**ZIE BIJZONDERE  
VOORWAARDE(N)**

**Volgende werken worden uit de vergunning gesloten:**  
-Het verbouwen van de schuur tot poolhouse

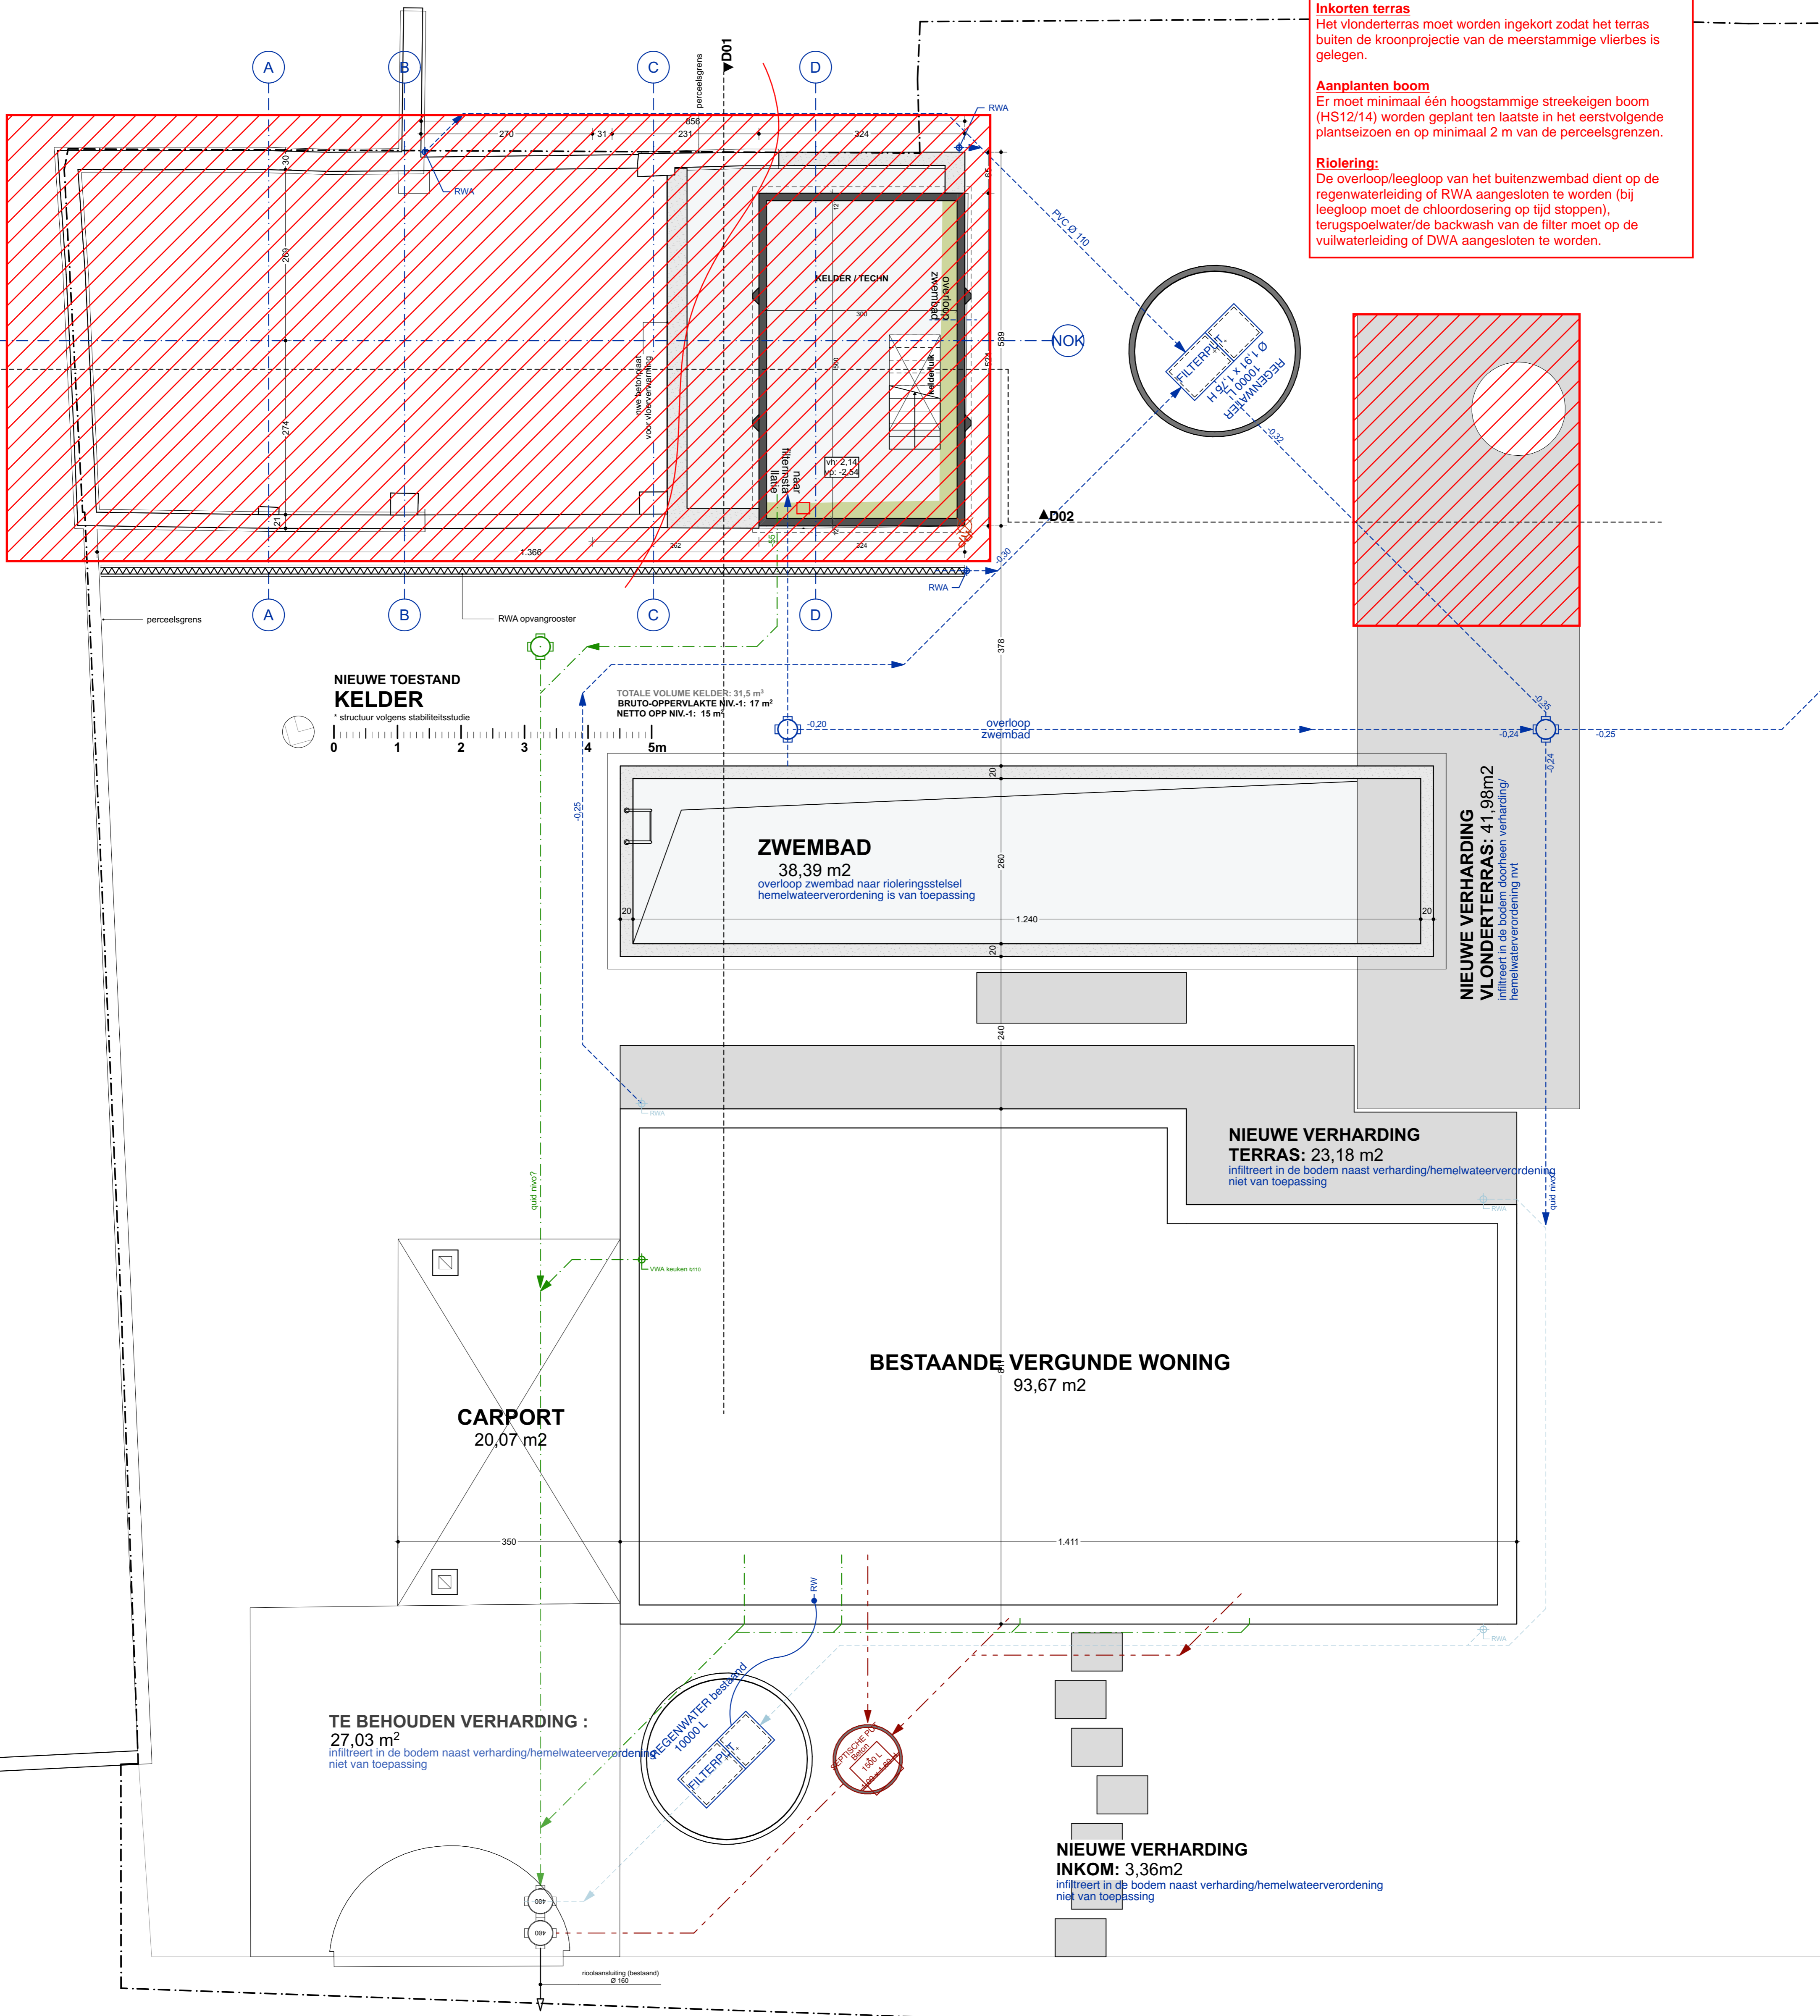
**Inkorten terras**  
Het vlonderterras moet worden ingekort zodat het terras buiten de kroonprojectie van de meerstammige vierbes is gelegen.

**Aanplanten boom**  
Er moet minimaal één hoogstammige streekeigen boom (HS12/14) worden geplant ten laatste in het eerstvolgende plantseizoen en op minimaal 2 m van de perceelsgrenzen.

**Riolering:**  
De overloop/leegloop van het buitenzwembad dient op de regenwaterleiding of RWA aangesloten te worden (bij leegloop moet de chloordosering op tijd stoppen), terugspoelwater/de backwash van de filter moet op de vuilwaterleiding of DWA aangesloten te worden.
